日本原子力学会標準「中深度処分対象廃棄物の放射能濃度決定方法の基本手順」に係る技術評価の結果

令和6年2月21日
原子力規制庁

本議題は、日本原子力学会標準「中深度処分対象廃棄物の放射能濃度決定方法の基本手順 (AESJ-SC-F015:2019)」(以下「放射能濃度決定標準」という。)に係る技術評価の結果を報告するものである。

日本原子力学会「中深度処分対象廃棄物の放射能濃度決定方法の基本手順
(AESJ-SC-F015:2019)」に関する技術評価書

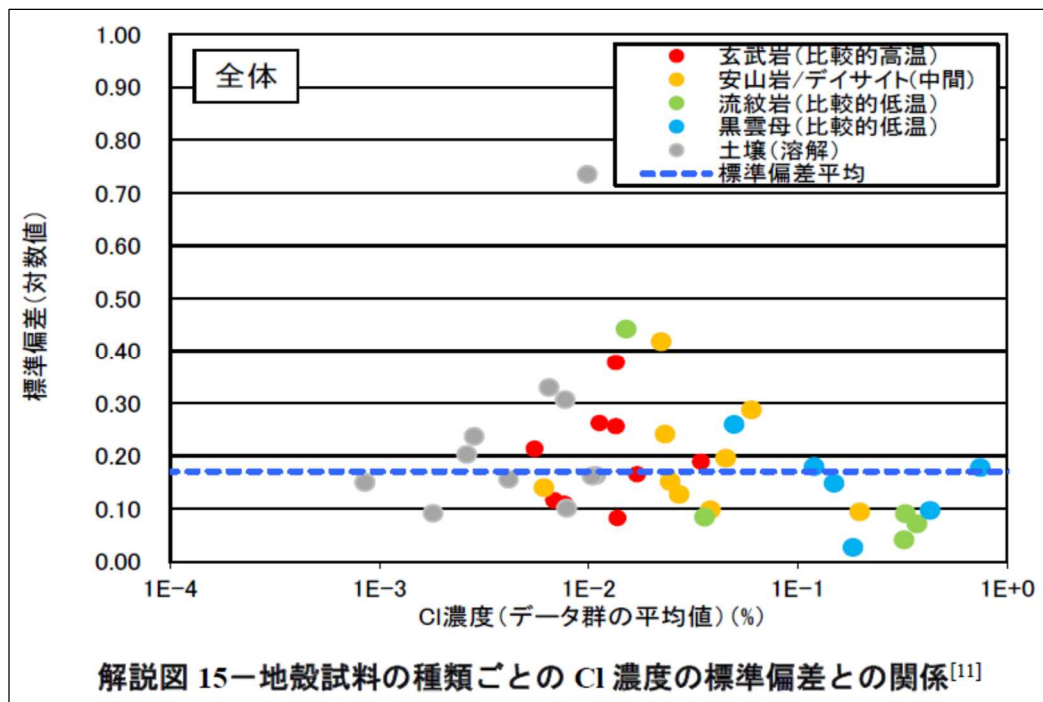
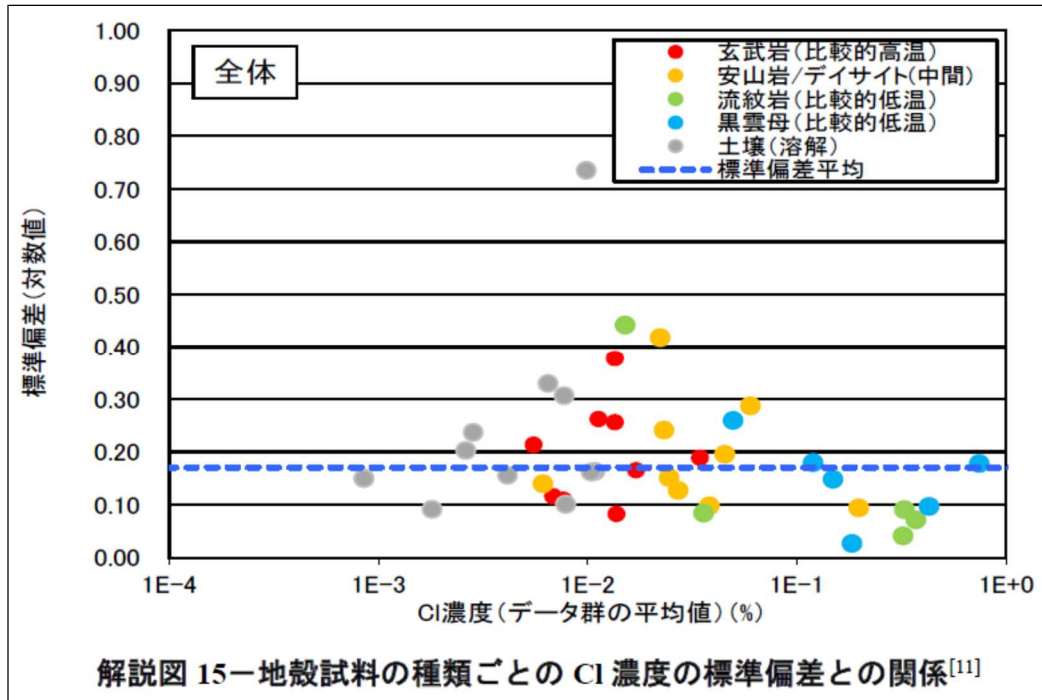
「8. 附属書 H (参考) 検出困難元素の濃度分布評価方法」の③ 「H.3 検出困難元素の濃度分布の評価例」について a) においては、検出困難元素を「起源元素のうち、「Cl, Th 及び U」が検出困難元素としての適用対象元素であり、その他の元素は、検出できる可能性のある元素」と回答している。Mo は添加元素の一つであるが、検出困難元素として例示するのが適切か検討することが望まれる。

b) 「解説 6.7.4 材料の製造工程の影響の確認」において引用する「解説図 15—地殻試料の種類ごとの Cl 濃度の標準偏差との関係」の図中の凡例に示す安山岩、流紋岩及

び土壤は濃淡が類似した丸印であり、区別しにくい。同図について、日本原子力学会は、以下のように説明している⁷⁵。

「解説図 15—地殻試料の種類ごとの Cl 濃度の標準偏差との関係」は、凡例の記号を○表示だけでなく△や□等を組み合わせて識別容易な図にすることが望まれる。

発行済みの標準の記号は変えられませんが、元々、標準の原紙では、色で識別している図になりますので、この図を示します。

図 13(2)-1(1) (図 I. 8-ZrTN804D (BWR チャンネルボックスの本体) の難測定核種及び Key 核種 (^{60}Co) の散布図 (放射化計算結果) から抜粋)

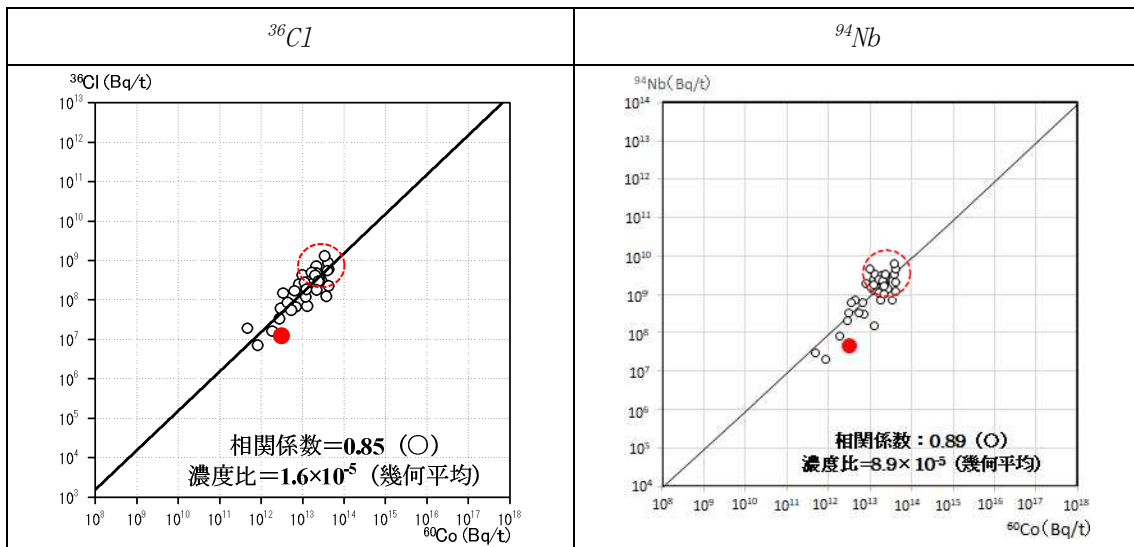
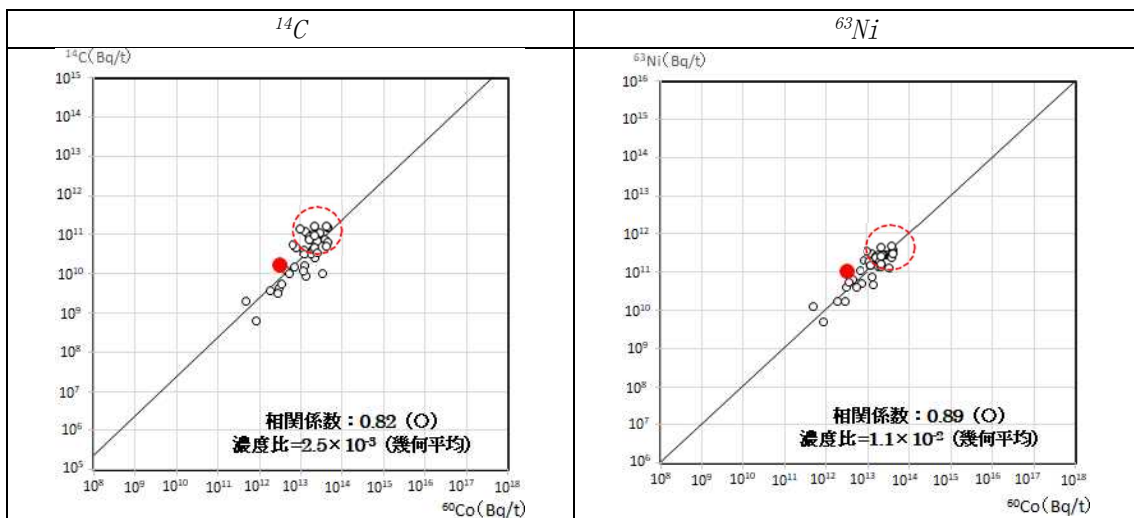
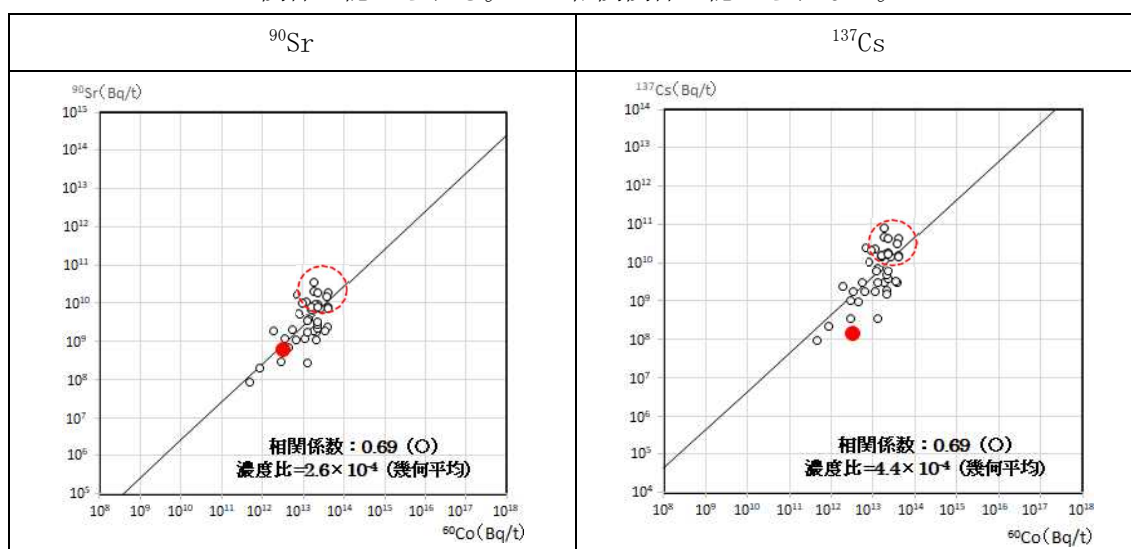
「図13(2)-1(1)～(3)では分析データが1点しか示されていないが、サンプリングの不確かさや分析の不確かさを踏まえても計算によって求めた核種比が実測によって求めた核種比と同等あるいは保守的であるか、日本原子力学会は次のように説明している²³⁶。

チャンネルボックスからのサンプリングにおいては、任意の位置から採取できる専用のサンプリング装置を設計、製作し、CBのシリアル番号（炉内位置、使用履歴）を確認した上で、所定の面と高さから円盤状のサンプル（Φ4.5cm）を採取しており、採取位置のズレはmm単位です。また、放射化計算で放射能濃度を評価した領域はサンプリング位置の中心1.0cm×1.0cmで実施しています。図13(2)-3にサンプリング位置とMNCPにて解析した熱中性子束分布の計算例を示します。

図 A.1—理論計算法の適用基本フロー

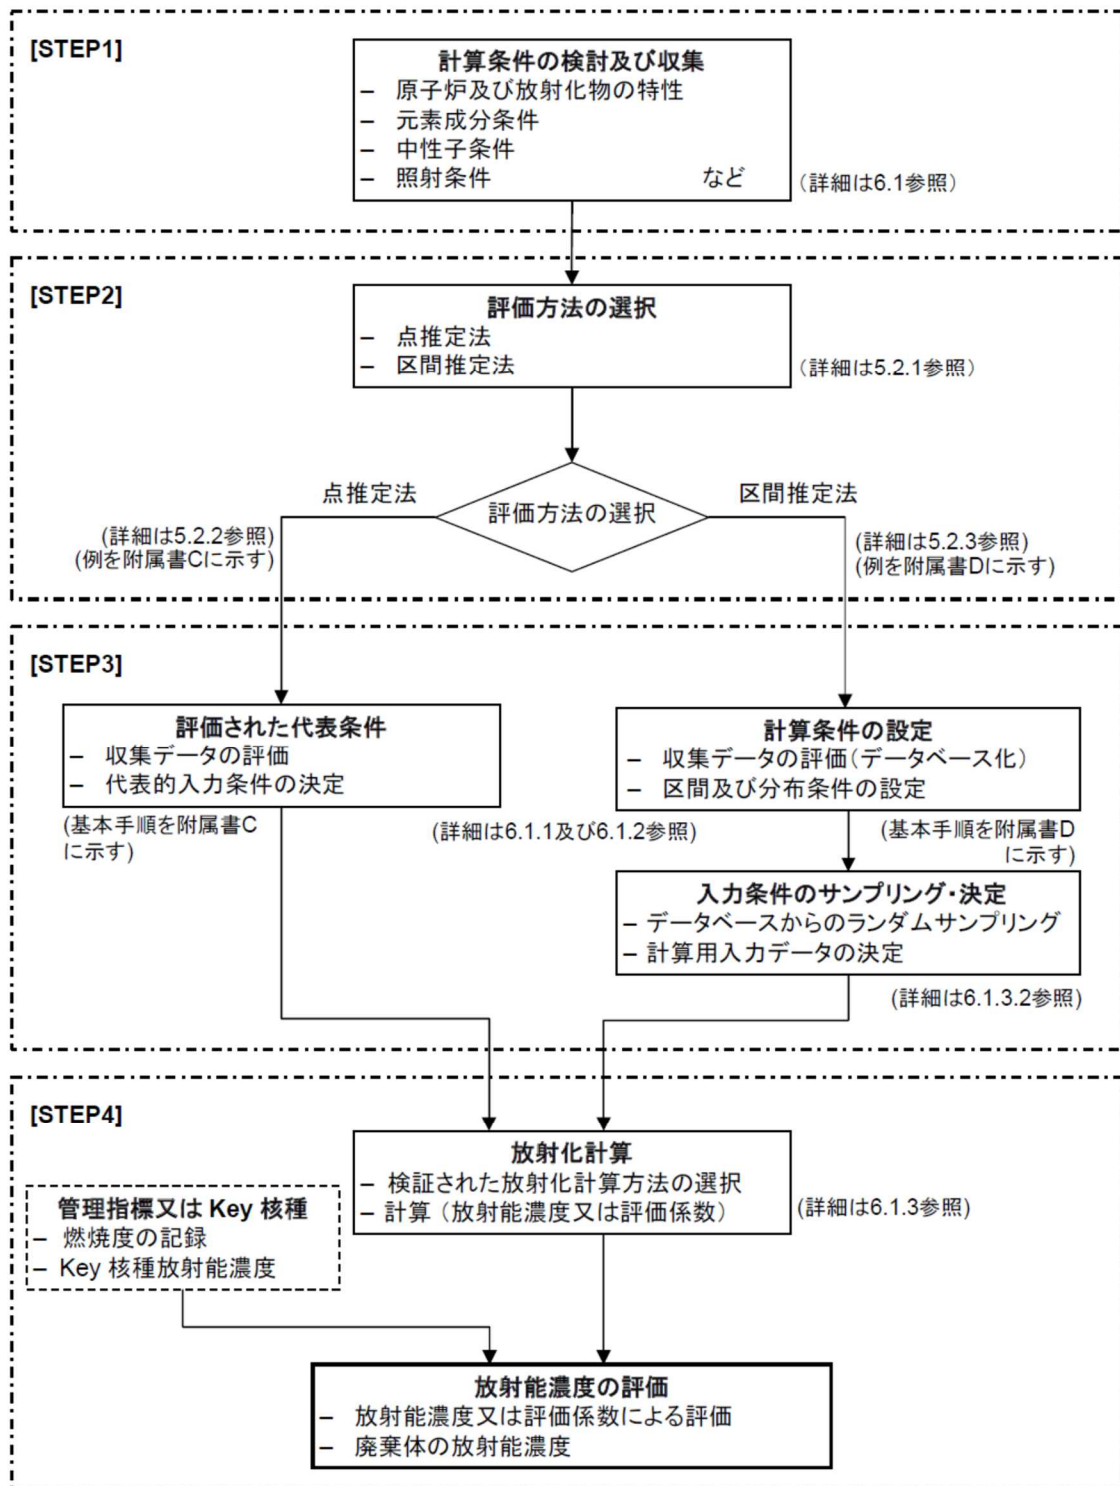
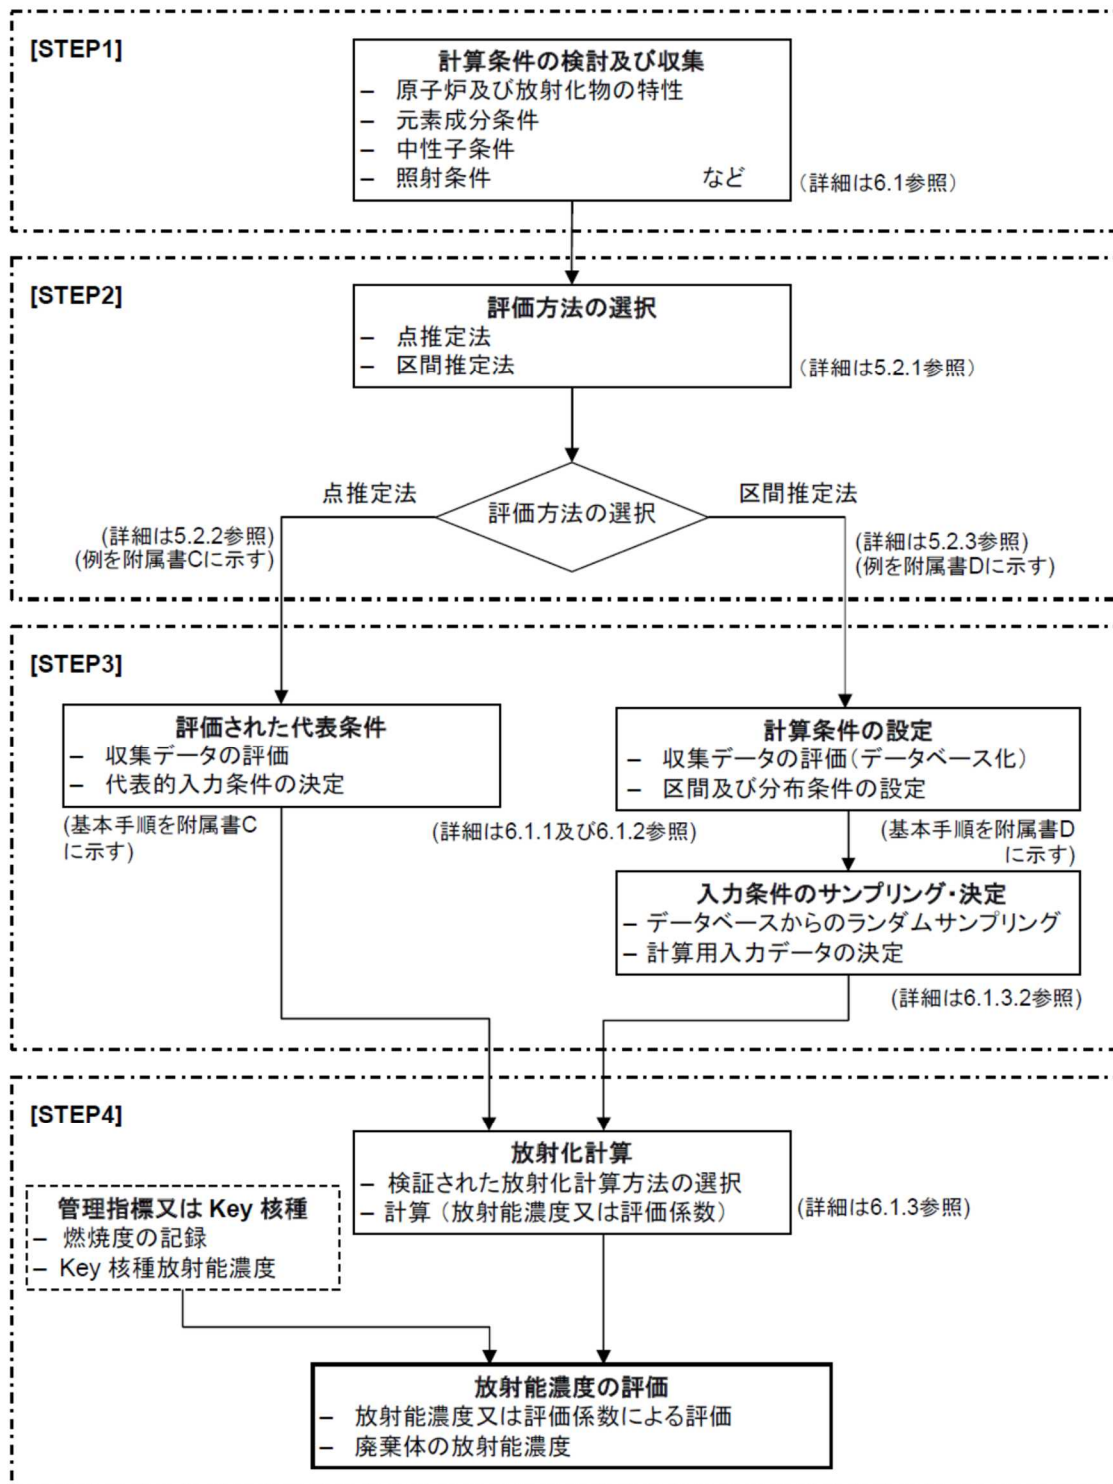
- ① 「A. 1.2 STEP1：計算のための基本の設定」において、「対象とする放射化金属等の特性（幾何形状、元素成分条件など）、原子炉の運転条件（中性子条件及び照射条件）などの放射化計算に必要なデータを事前に収集する」と記載されている。「図 A. 1—理論計算法の適用基本フロー」（別添 1 参照）の該当箇所には、「放射化金属等の幾何形状」に代わり「原子炉及び放射化物の特性」が記載されている。「原子炉及び放射化物の特性」に関してどのようなデータを収集するのか、日本原子力学会は次のように説明している⁷⁶。

「A. 1.2 STEP1：計算のための基本の設定」の規定内容と「図 A. 1—理論計算法の適用基本フロー」の内容が整合するよう見直すことが望まれる。

- ② 「A. 1.5 STEP4：結果の提示」において、「適切な計算コードを選択し（中略）放射化計算を実施し、直接的に放射能濃度を算出するか、又は濃度比などの評価係数を計算する。」と記載されているが何をもちいて計算コードの適切性を確認するのか、また、「図 A. 1—理論計算法の適用基本フロー」（別添 1 参照）には「検証された放射化計算方法の選択」とあるが、どのように放射化計算方法を検証するのかについて、日本原子力学会は次のように説明している⁷⁷。

なお、「図 A.1—理論計算法の適用基本フロー」のフロー図が主で「A.1.2 STEP1: 計算のための基本の設定」から「A.1.5 STEP4: 結果の提示」までの各ステップの内容が従の構成になっているが、各ステップの内容を主とし、図は理解を助けるための参考とすることが望まれる。

図 D.1—区間推定法による放射化計算の入力データの基本設定フロー

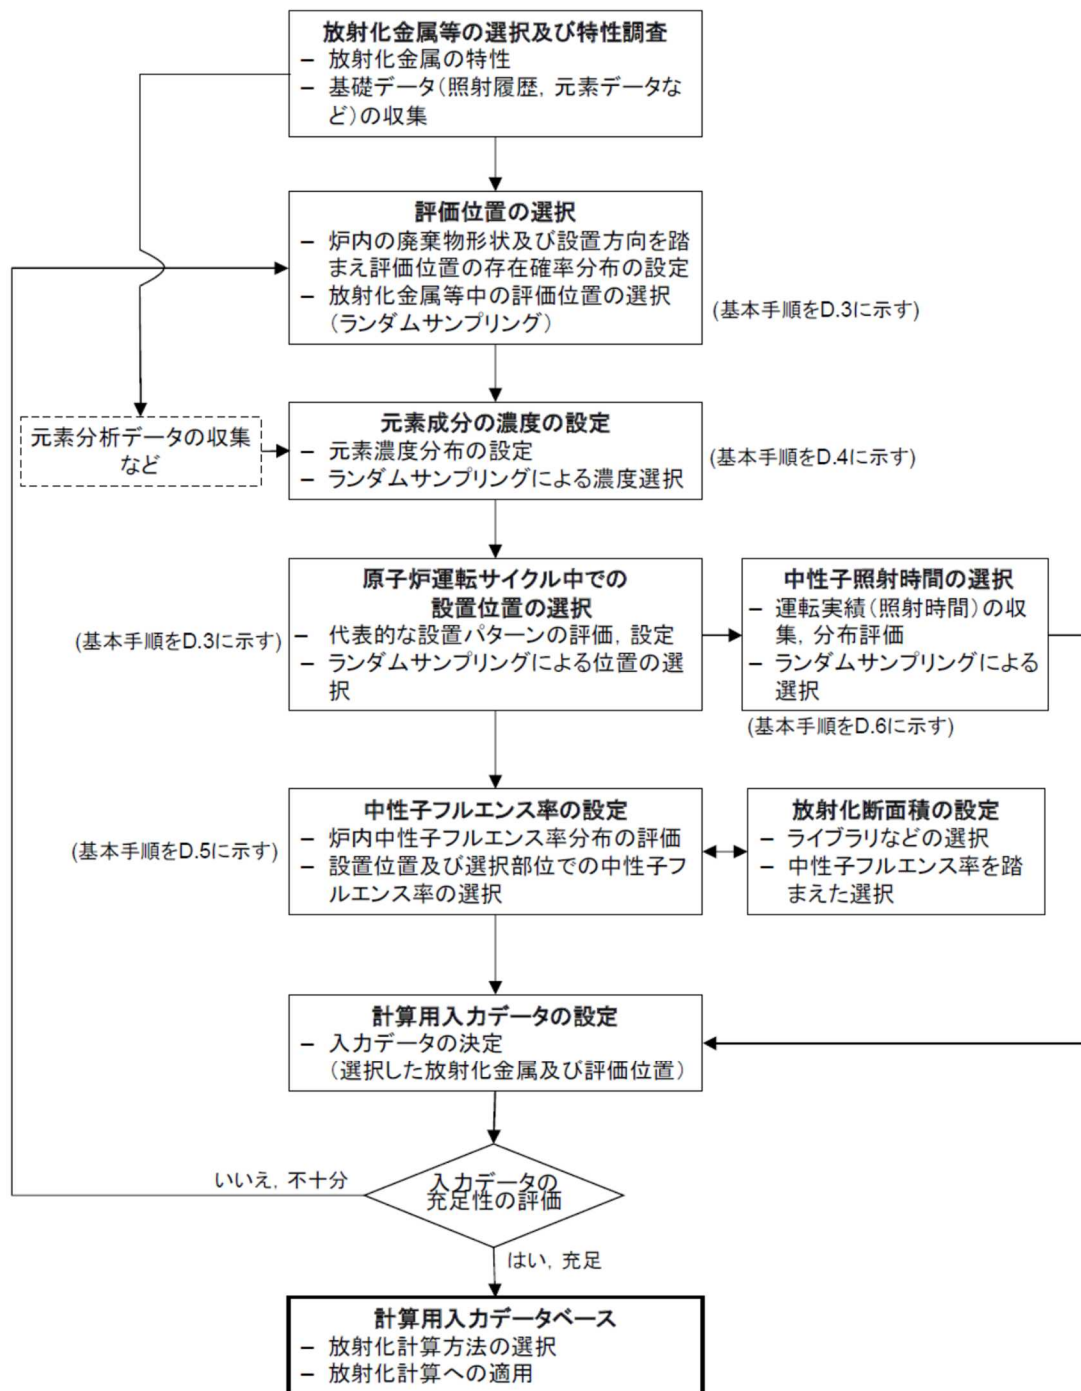
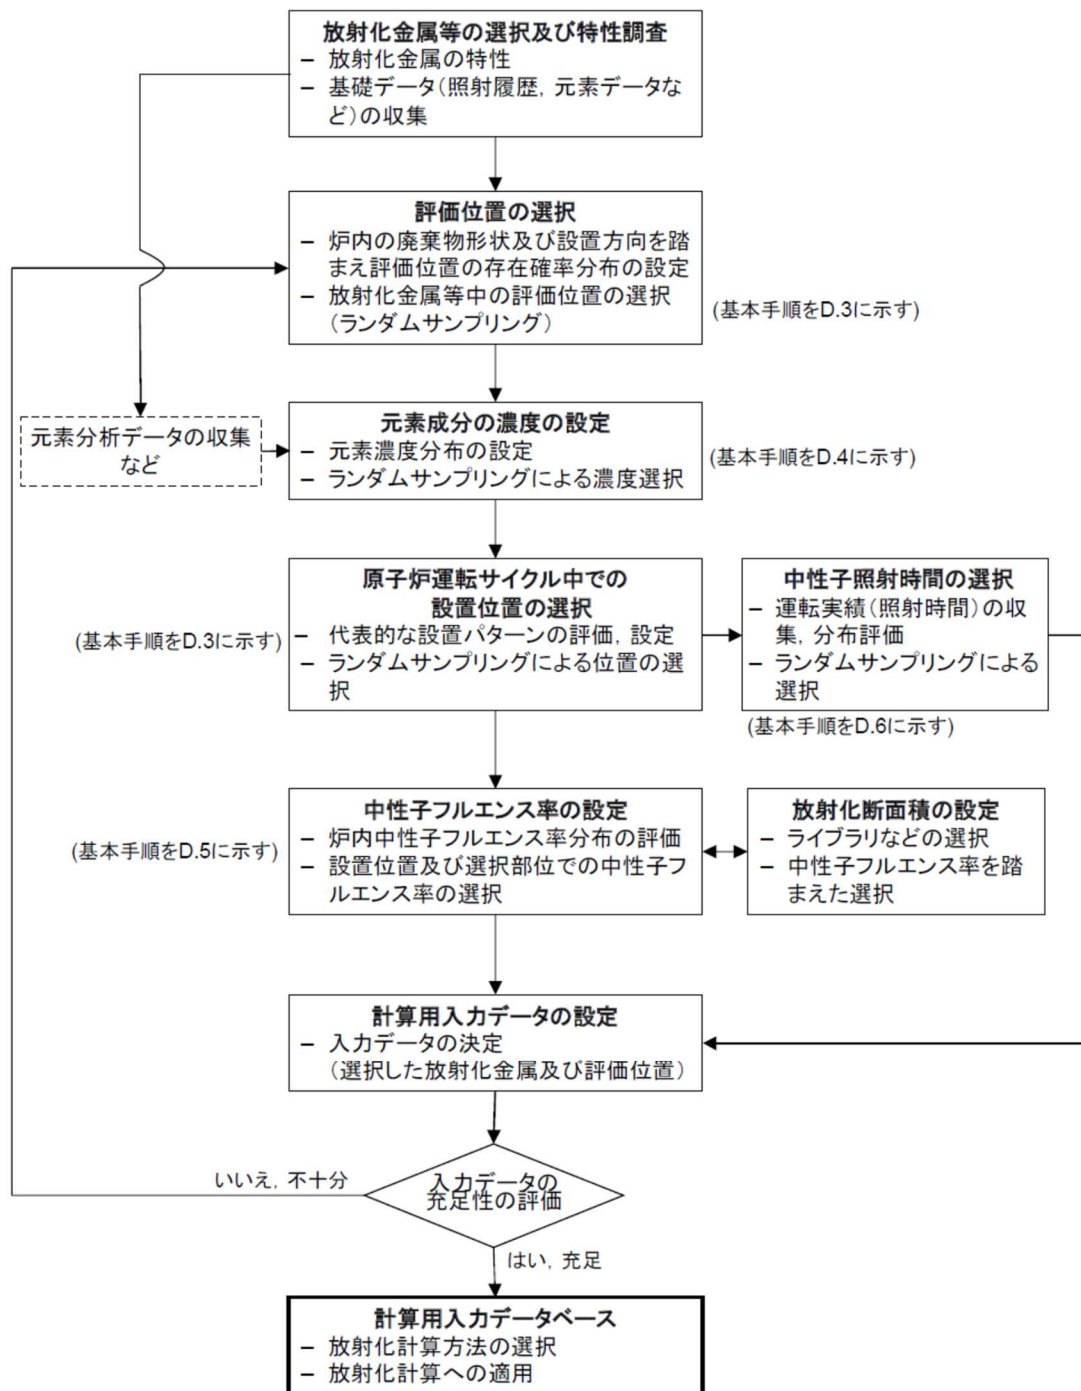
- b) 「D.2 放射化計算の入力条件の基本設定フロー」において引用する「図 D.1—区間推定法による放射化計算の入力データの基本設定フロー」(別添1参照)は、評価対象とする放射化金属等の元素濃度分布、中性子フルエンス率及び照射履歴を網羅する複数の入力条件を準備する区間推定法のための基本設定フローを示し、各入力条件の設定は「代表的な条件」又は「ランダムサンプリング」とされている。「最大放射能濃度を超えないこと」とした場合に必ずしも「保守的な条件」としなくてよい理由について、日本原子力学会は次のように説明している¹¹³。
